浜岡原子力発電所  
基準津波の策定のうち  
プレート間地震の津波評価について  
(コメント回答)

2021年5月12日

# プレート間地震の津波評価について 第509回審査会合（2017年9月15日） コメント一覧表

項目	No.	コメント	該当箇所
プレート間地震 の津波評価	1	<b>【広域の沿岸域を対象とした波源モデル】</b> ・痕跡再現モデルについて、敷地が位置する遠州灘沿岸域だけでなく、より広域の津波痕跡を説明できるモデルも検討すること。	・No.1コメント回答
	2	<b>【検討波源モデルの妥当性に関する検討】</b> ・検討波源モデルに関して、痕跡再現モデルとの関係を踏まえてどのような考え方で設定したかが分かるように示すこと。 また、日本海溝において検討されたMw9クラスの津波評価の手法でも検討すること。	・No.2コメント回答
	3	<b>【遷移領域を設けたモデル設定の妥当性】</b> ・すべり量分布に遷移領域を設けた痕跡再現モデルおよび検討波源モデルのモデル設定の妥当性を示すこと。	・No.3コメント回答
	4	<b>【敷地の津波堆積物の堆積標高に関する確認】</b> ・敷地の津波堆積物の堆積標高と堆積当時の地形との関連について定量的な確認を行うこと。	・No.4コメント回答

# No.1コメント回答 (広域の沿岸域を対象とした波源モデル) 南海トラフ広域の痕跡再現モデルの設定 (検討方針)

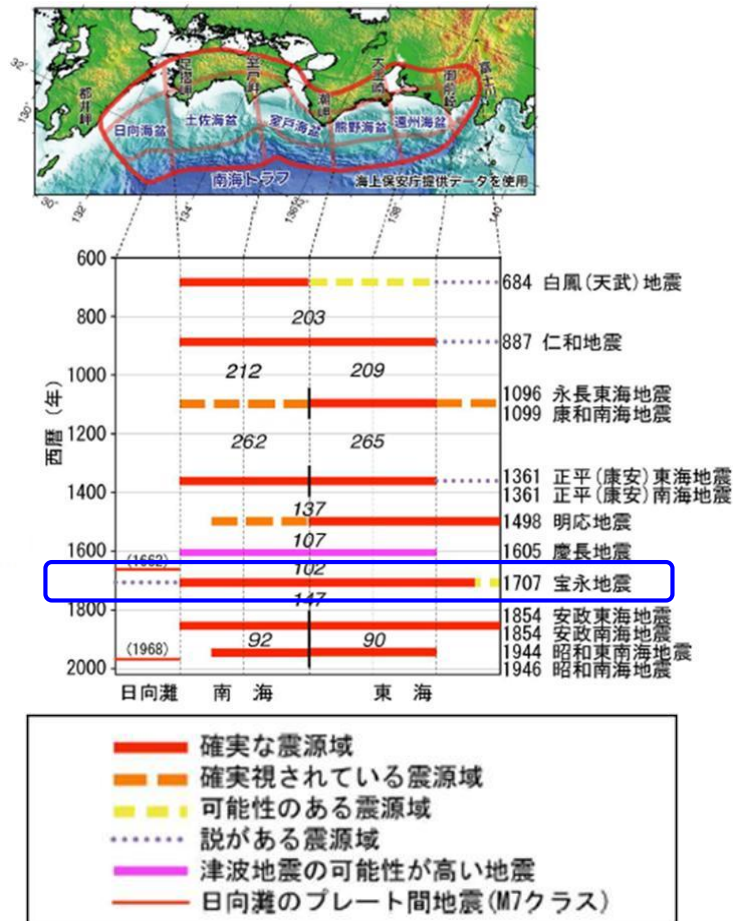
- 痕跡再現モデルについて、敷地が位置する遠州灘沿岸域だけでなく、より広域の津波痕跡を説明できるモデルも検討すること。

- 南海トラフでは、歴史記録から、M8級の巨大地震が100～200年間隔で繰り返し発生していることが分かっているとされ、このうち、東海地域・南海地域の震源域が同時に破壊した宝永地震が既往最大規模の地震とされる。(地震調査委員会(2013))
- ここでは、敷地周辺の遠州灘沿岸域だけでなく南海トラフ広域の津波に着目し、南海トラフの東海地域・南海地域の震源域が同時に破壊した既往最大規模の宝永地震による南海トラフの沿岸域の津波痕跡高を再現した「南海トラフ広域の痕跡再現モデル」を検討する。

（検討波源モデルAと日本海溝の津波評価手法によるモデルとの比較）

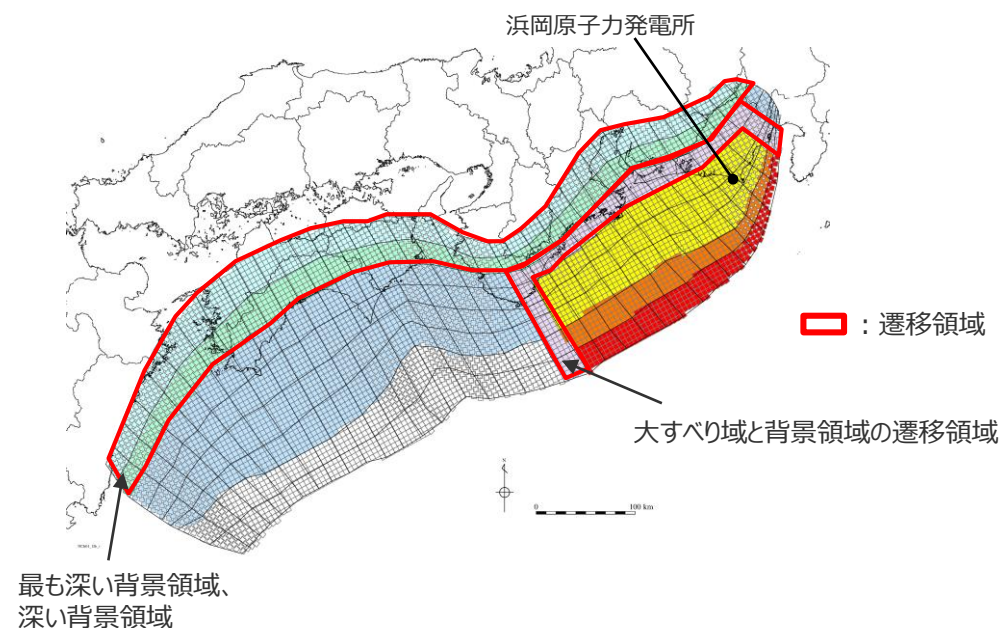
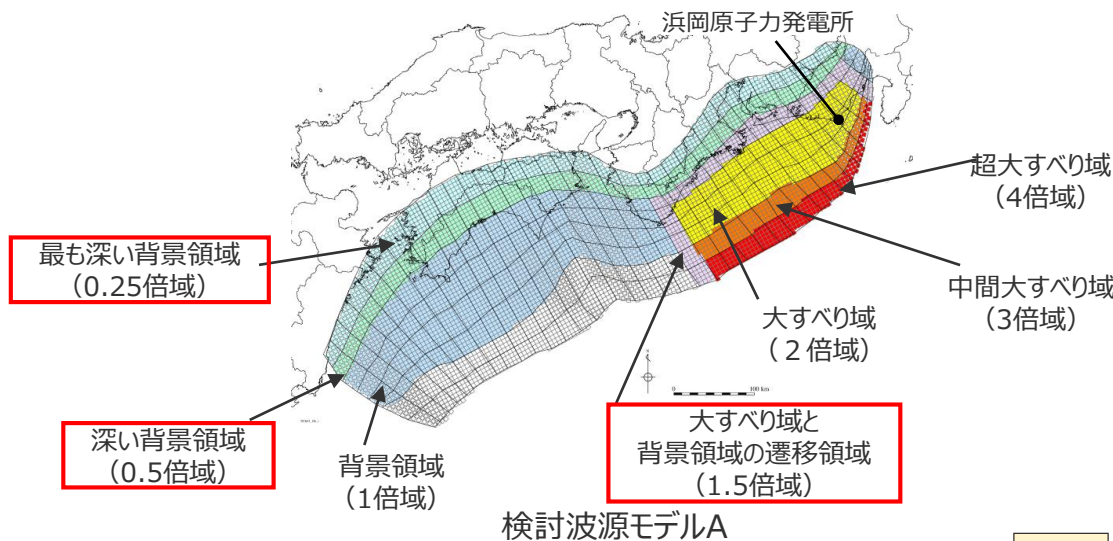
# No.3コメント回答（遷移領域を設けたモデル設定の妥当性）

- 日本海溝の津波評価手法を用いた検討波源モデルでは、遷移領域は設定されていないものの、検討波源モデルAと同様に、段階的なすべり量分布が設定されている。
- 検討波源モデルAでは、他の特性化波源モデルと比べると、より丁寧に、すべり量分布の不連続が段階的なものとなるよう配慮している。

# 敷地の津波堆積物の堆積標高

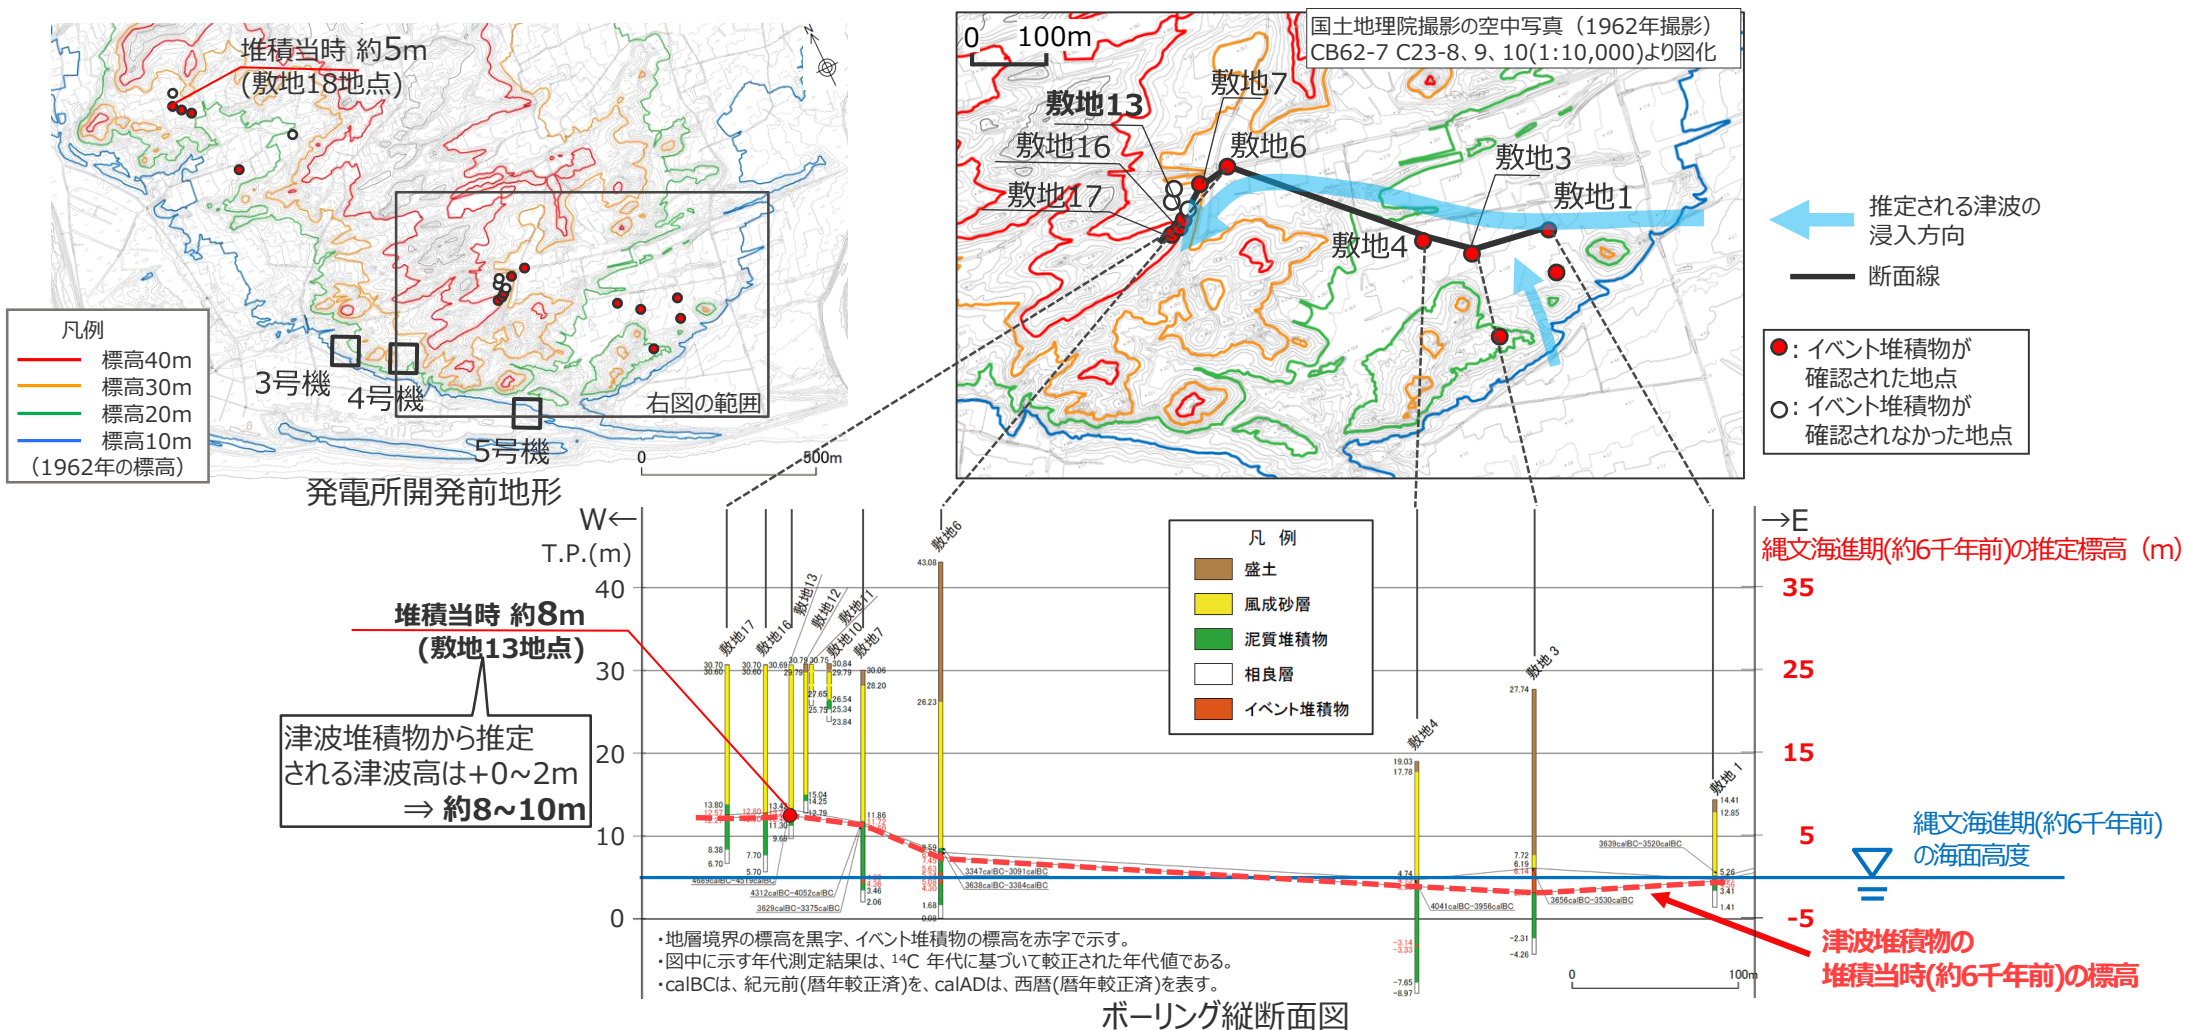
## No.4コメント回答（敷地の津波堆積物の堆積標高に関する確認）

- 津波堆積物に関する現地調査において、津波堆積物と評価した約6千年前のイベント堆積物のうち、敷地東側の敷地13地点のイベント堆積物の標高が最も高く、堆積当時の約6千年前の海面高度は現在の海面よりも約5m高かったことを考慮すると、堆積当時の標高は約8m。
- 津波堆積物から推定される津波高は、東北沖地震等による津波の最大遡上高と津波堆積物の分布標高の差が約0~2mであることを踏まえ、約8~10m程度と推定される。
- なお、現在の地形を用いて計算した痕跡再現モデルによる発電所地点の津波計算結果は、約6mとなっている。
